INFO

febi
32567

SWAG
82 93 2567

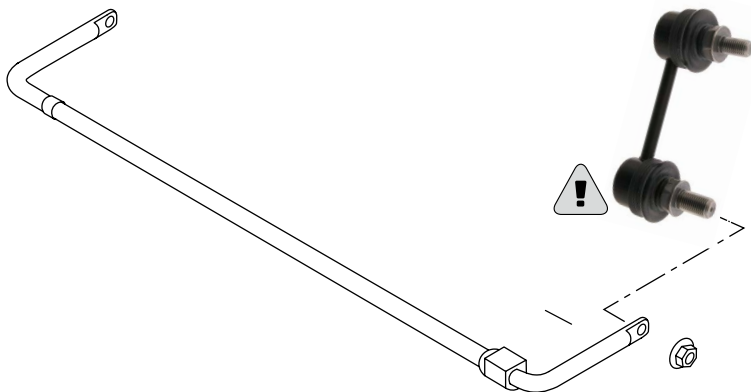
Before fitting the connecting rod, you may need to enlarge the bore hole on the stabilizer, as the size of the ball joint on the connecting rod has been increased. The bore hole on the stabilizer needs to be adjusted accordingly from 10.3 mm to 12.5 mm. After enlarging the hole please ensure that both edges are smoothed with a file and sufficient corrosion protection is applied.
